[改善箇所説明図]

油圧ポンプ取付状態(トランスミッション右側面図)

油圧ポンプ

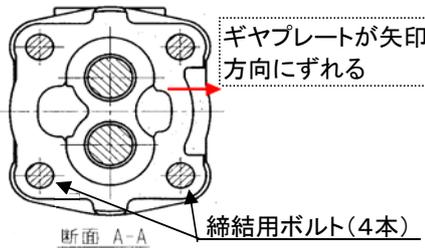
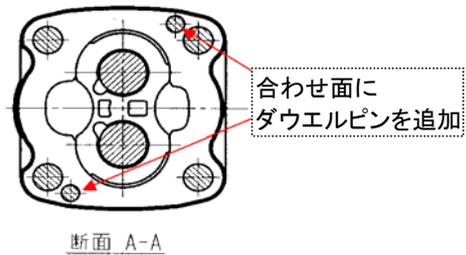
農耕トラクタの油圧ポンプの締結構造が不適切なため、作動圧力が高くなると当該ポンプのギヤプレート（ポンプ室）がずれ、入力軸受部に焼付きが発生し、作動油吐出流量が低下する。そのままの状態で使用を続けると、動力伝達装置の油圧クラッチの圧力が低下し駆動力の低下やパワーステアリングの操舵力が増大するなどの不具合が発生し、最悪の場合、油圧ポンプの入力軸が折損し、走行不能や操舵困難になるおそれがある。

全車両、対策品の油圧ポンプと交換する。

油圧ポンプの側面に黄色ペイントを塗布する。
